耐震改修案について

第2回検討委員会にて提示した案1（構造用合板）、案2（鉄骨柱）より改修案を固めるため、以下のとおり検討を実施

施工性に大きな差はなく、前回の委員会において意匠面で高く評価いただいた案2を基本とする耐震改修案を今回提示

① - 1 掬月

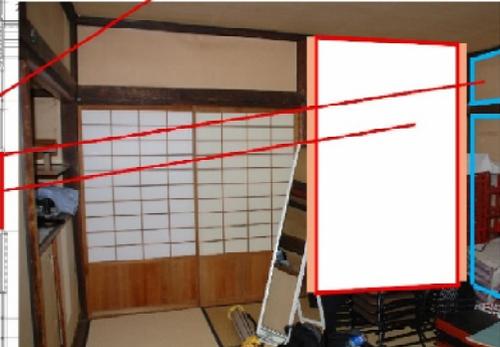
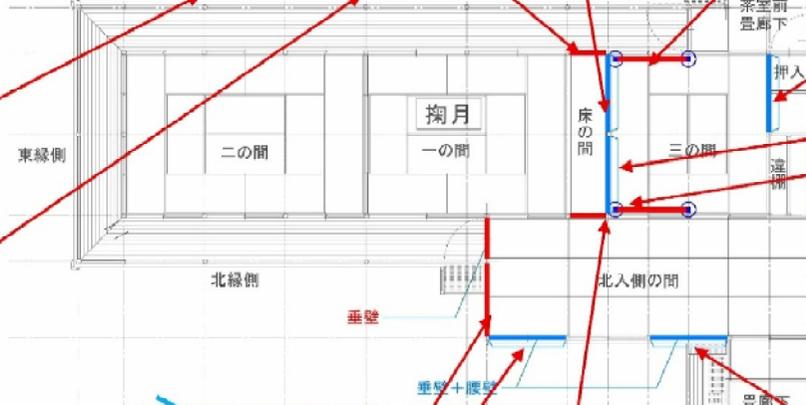
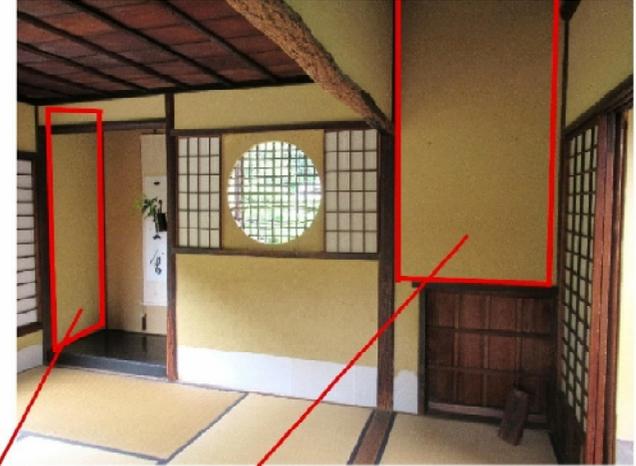
① 掬月

- ・ 障子を耐力壁に置き換え → 内側に耐力壁を設置 (障子保存)
- ・ 床下補強 → 鉄骨梁、基礎の追加

① 掬月

- ・ 障子を耐力壁に置き換え → 内側に耐力壁を設置 (障子保存)
- ・ 床下補強 → 鉄骨梁、基礎の追加

① - 2 茶室

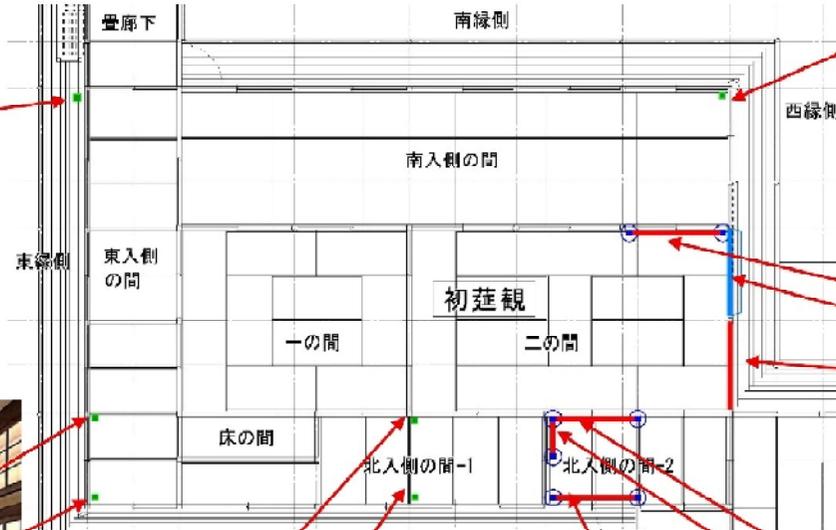
② 茶室

- ・ 床下補強 → 鉄骨梁の位置

② 茶室

- ・ 床下補強 → 鉄骨梁の追加

① - 3 初庭観

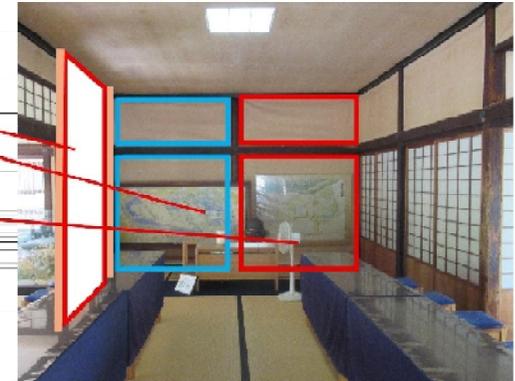
③ 初筵観

- ・ 障子を耐力壁に置き換え → 内側に耐力壁を設置 (障子保存)
- ・ 床下補強 → 鉄骨梁、基礎の位置

③初筵観

- ・ 縁側障子を耐力壁に置き換え → 鉄骨柱に変更（障子保存、採光確保）
- ・ 耐力壁を新設 → 鉄骨柱に変更（意匠確保）
- ・ 障子を耐力壁に置き換え → 内側に耐力壁を設置（障子保存）
- ・ 床下補強 → 鉄骨梁、基礎の追加

① - 4 初筵観北棟

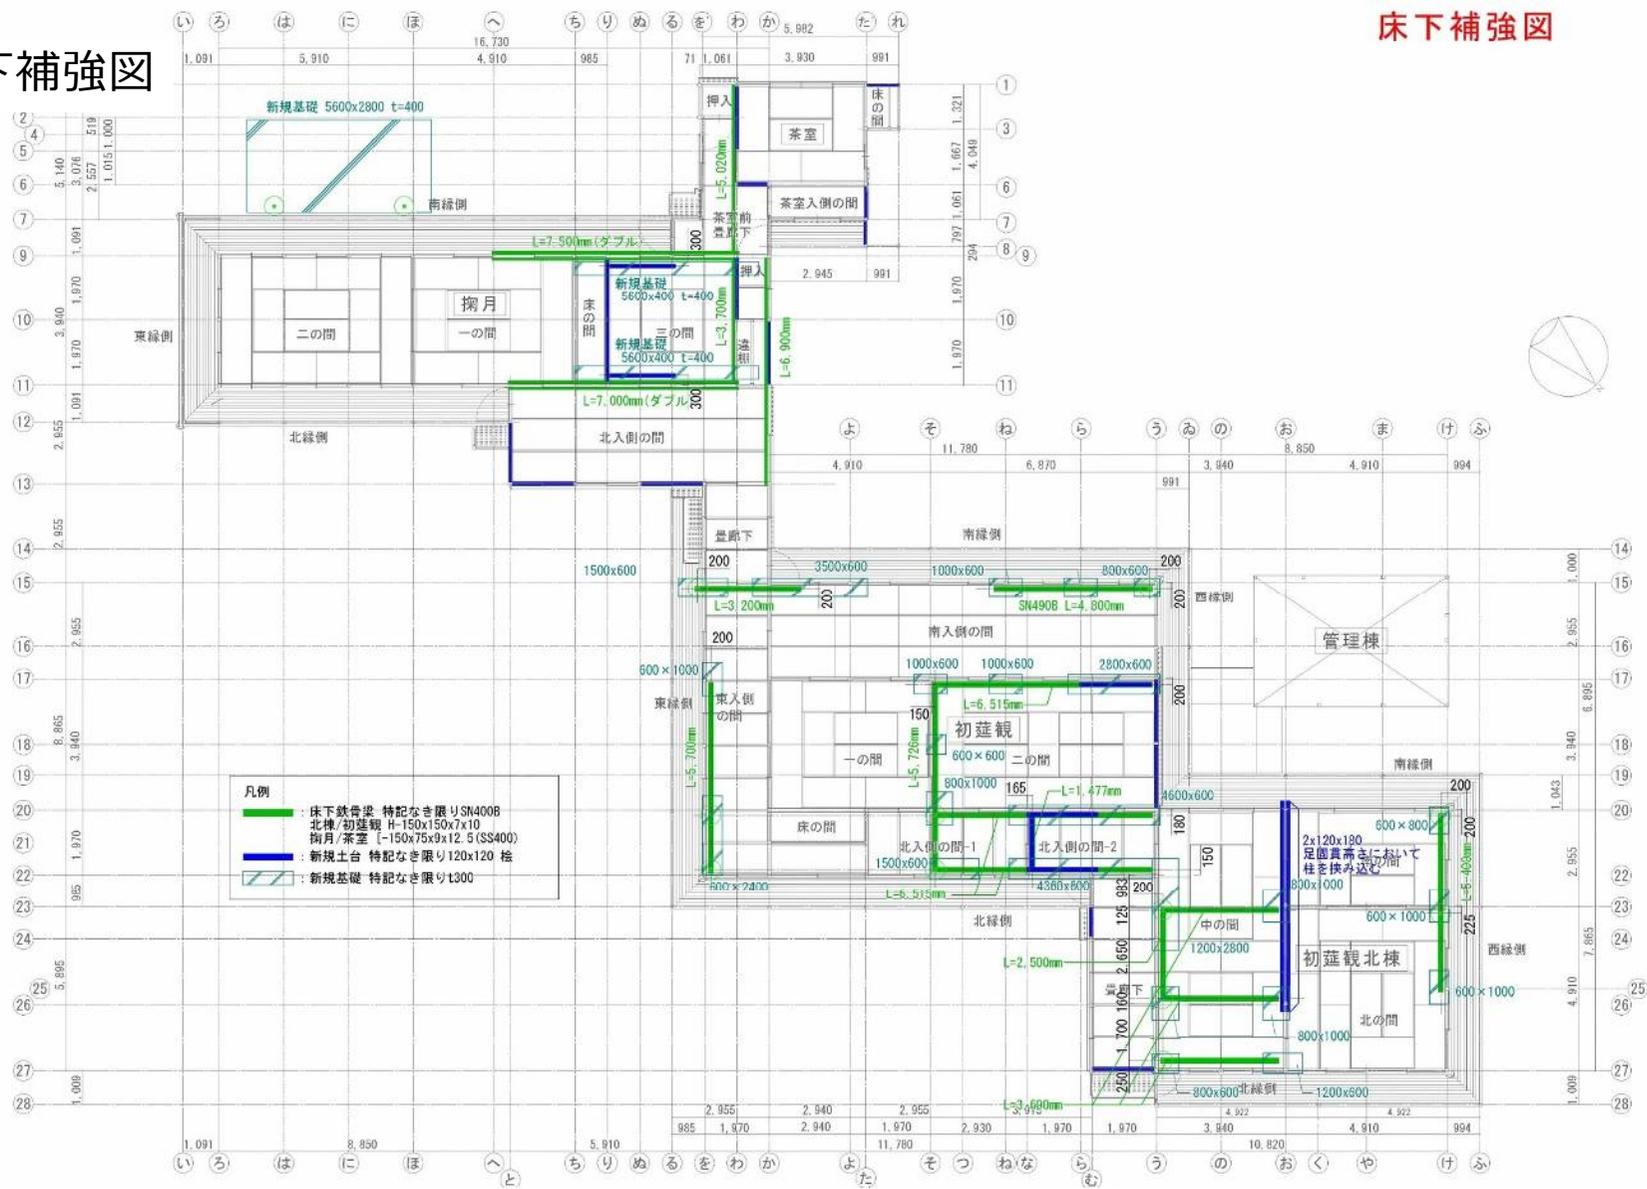
④ 初筵観北棟

- ・ 床下補強 → 鉄骨梁、基礎の位置

④初筵観北棟

- ・ 縁側障子を耐力壁に置き換え → 鉄骨柱に変更（採光確保）
- ・ 欄間のある襖を耐力壁に置き換え → 鉄骨柱に変更（欄間、襖保存）
- ・ 床下補強 → 鉄骨梁、基礎の追加
